Umbau VCO AE 5090 für Betrieb auf allen 400 Kanälen
Modification of VCO for PLL locking to all 400 channels

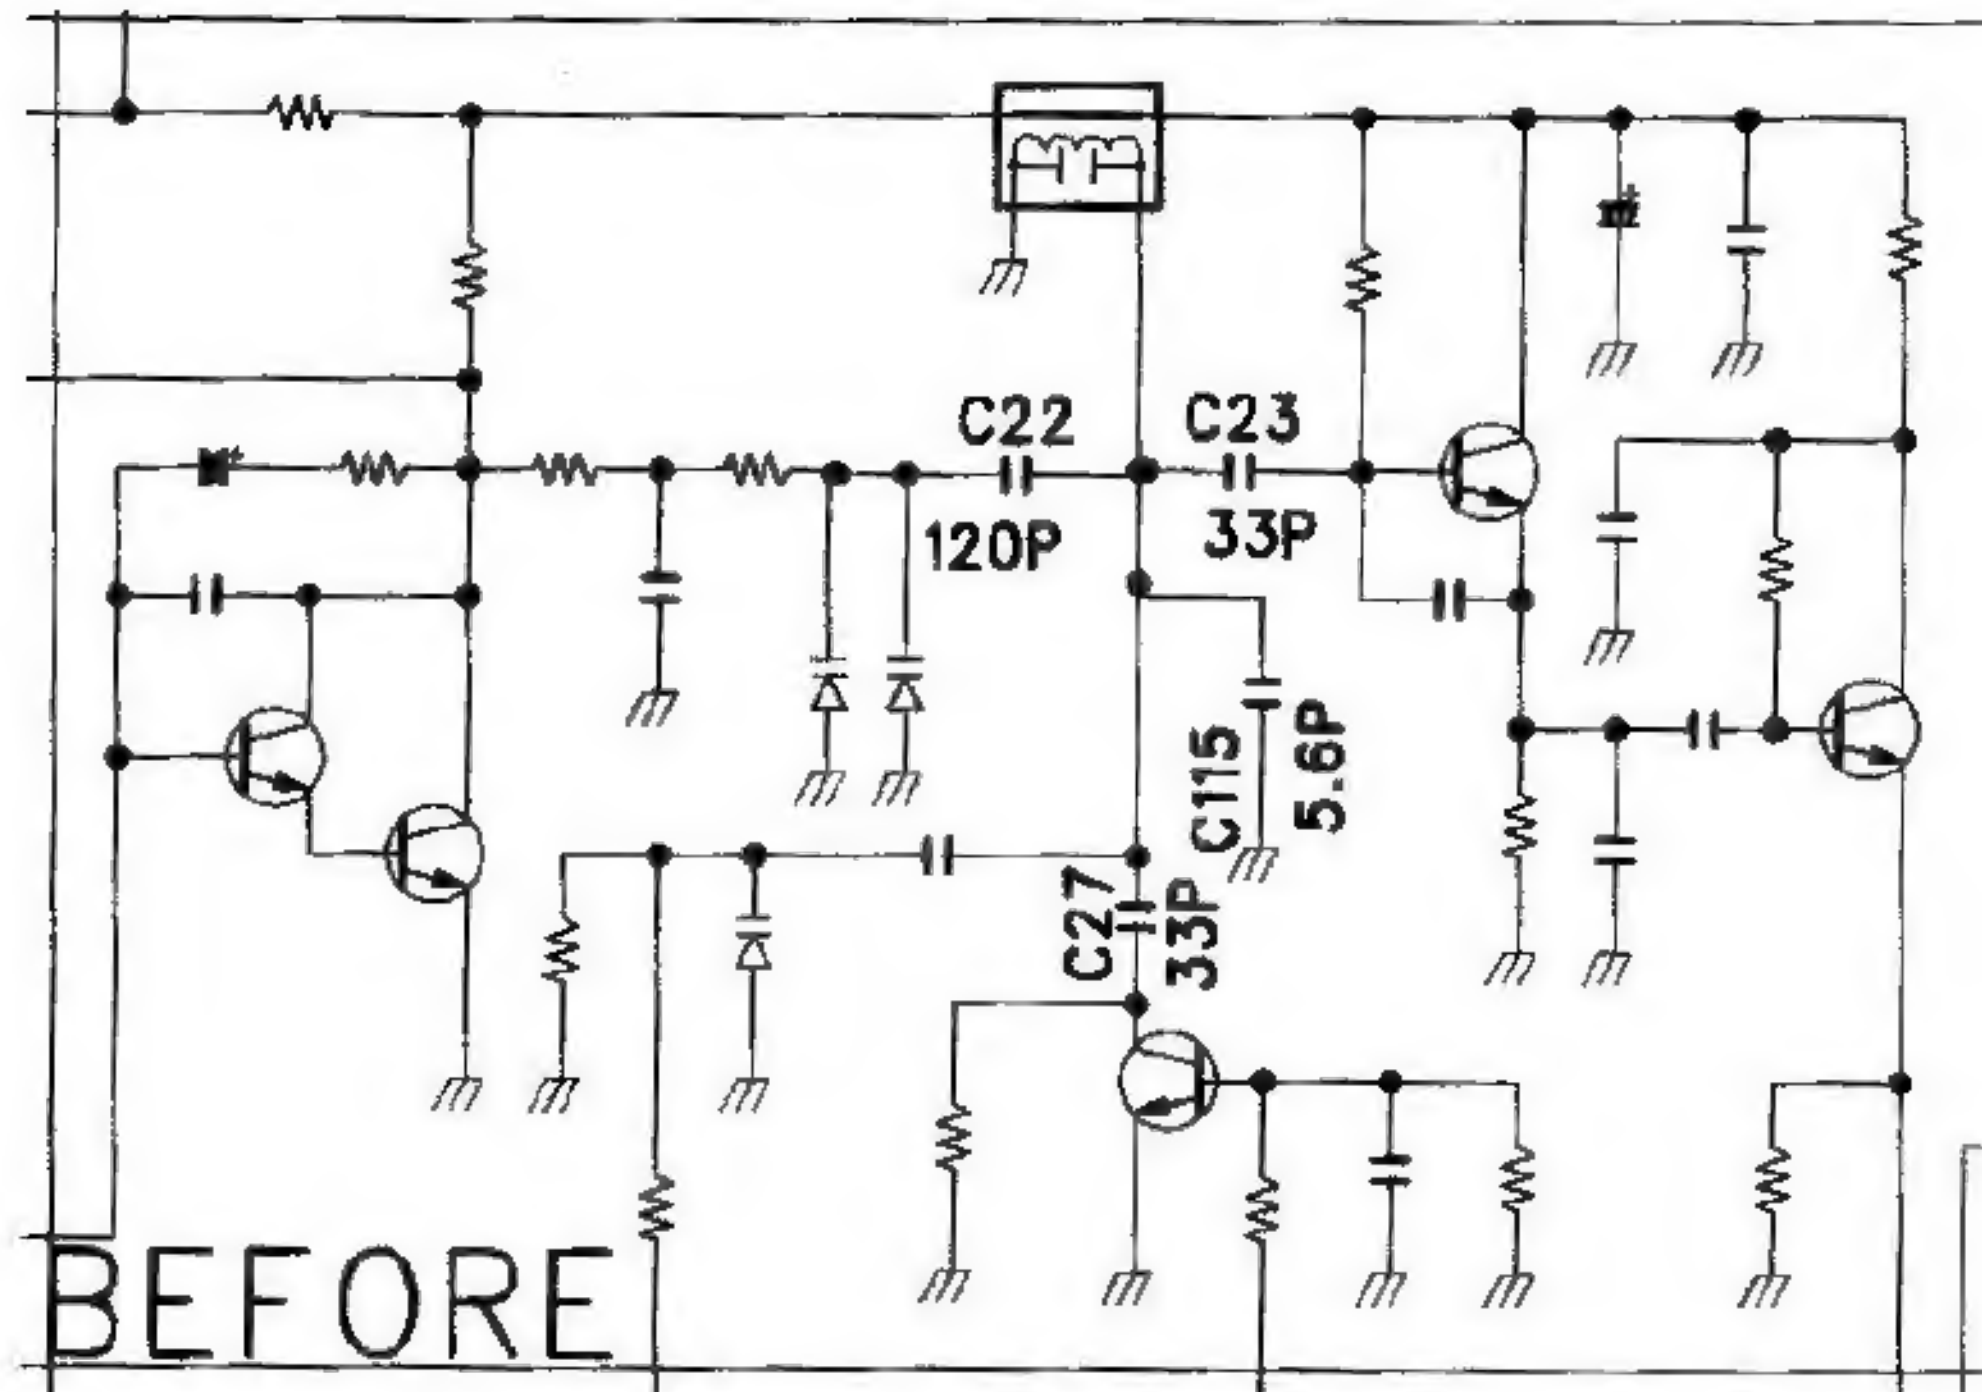
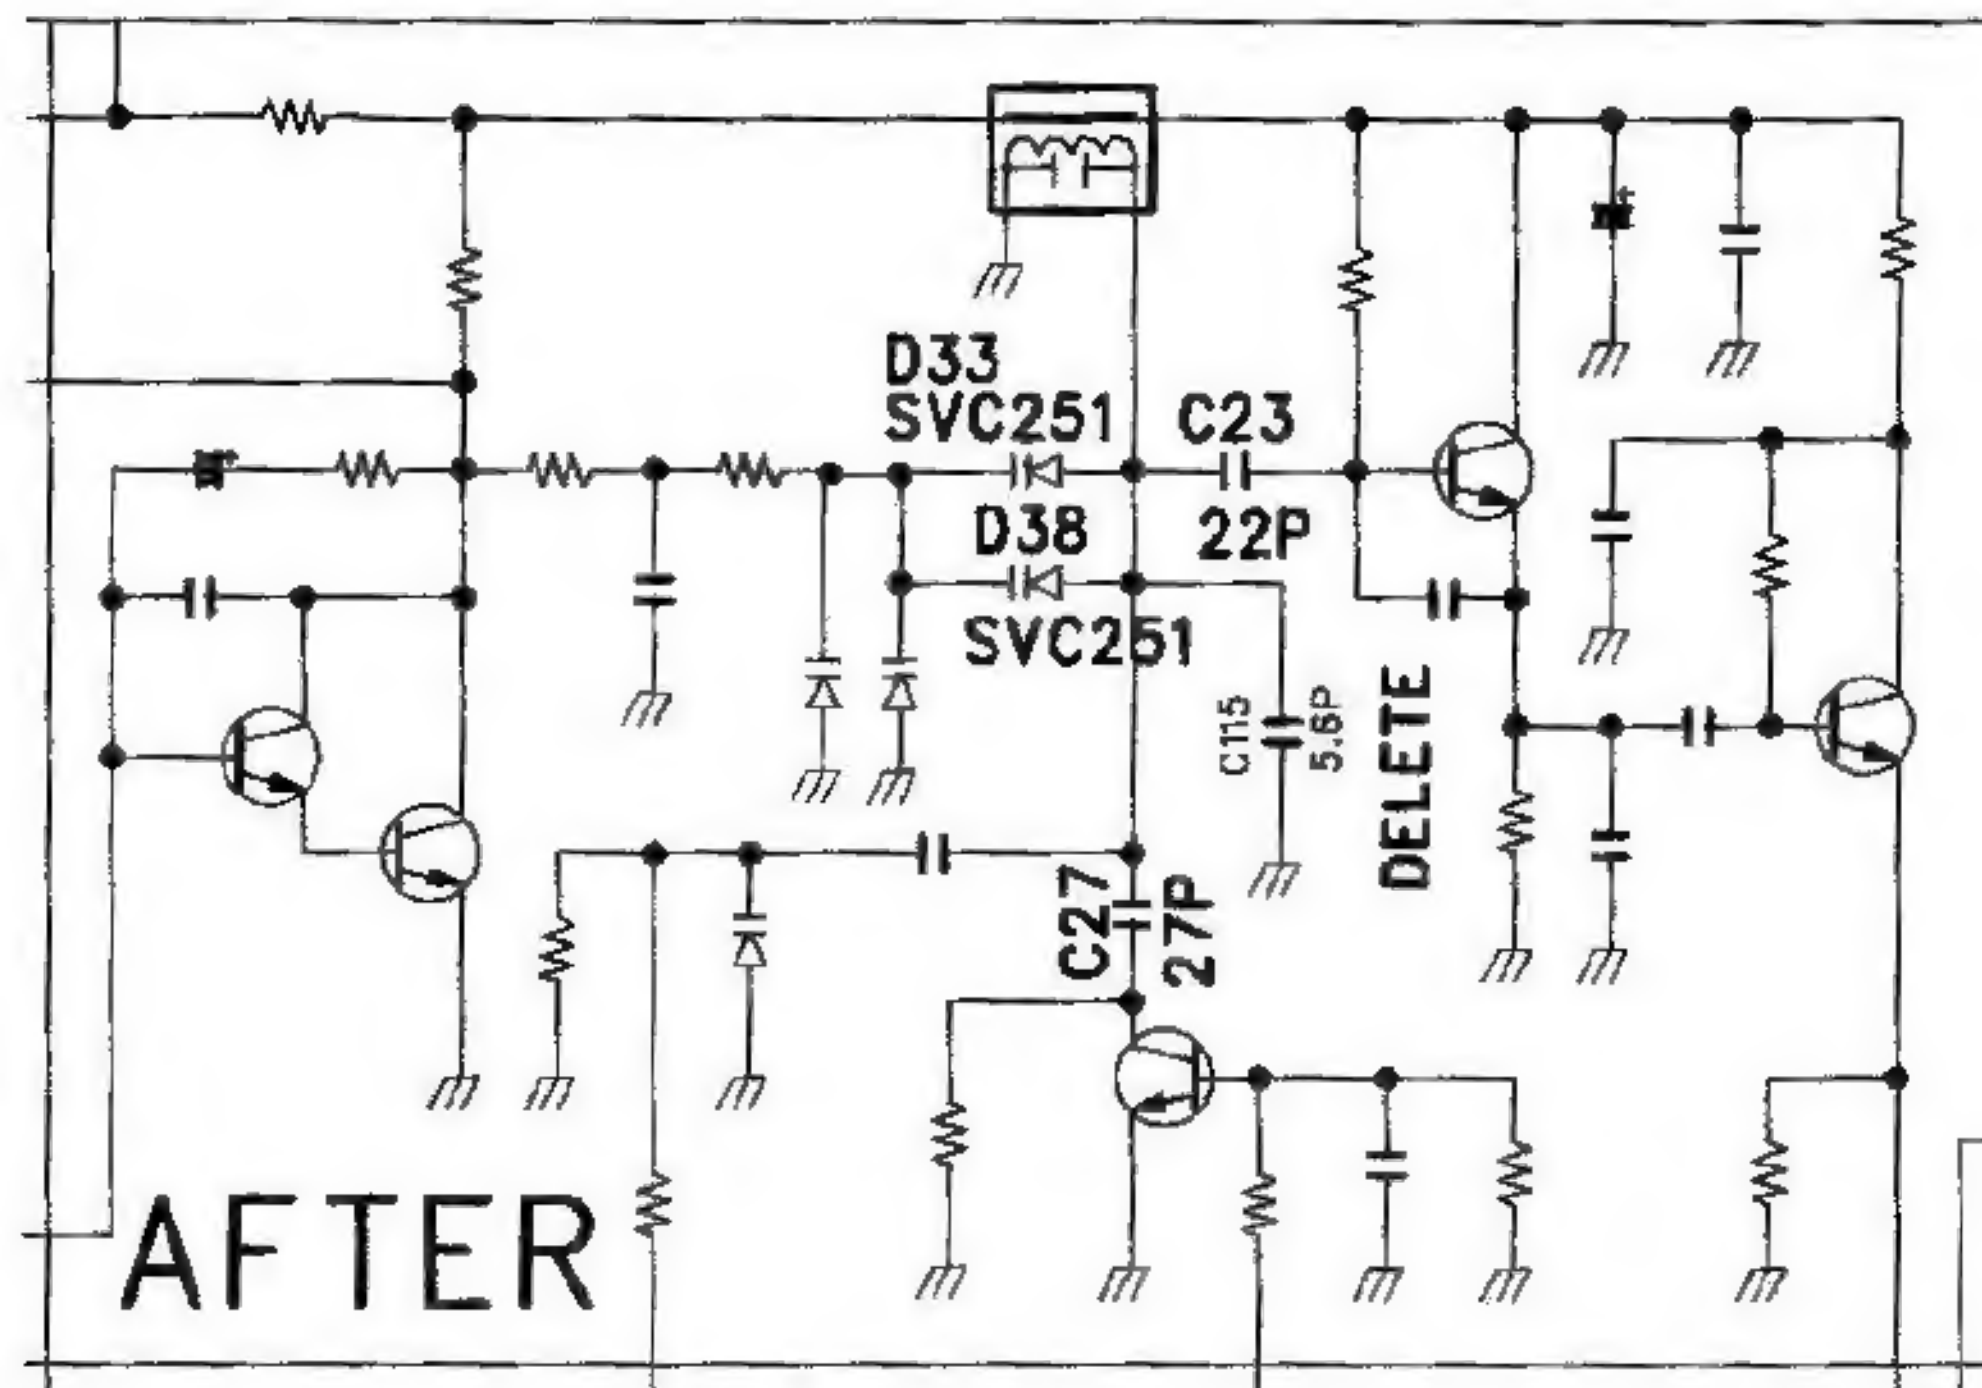
Replace C 22 by 2 parallel varicap diodes SVC 251, delete C 115
C 22 durch 2 parallelgeschaltete Kapazitätsdioden SVC 251 ersetzen,
C 115 entfernen
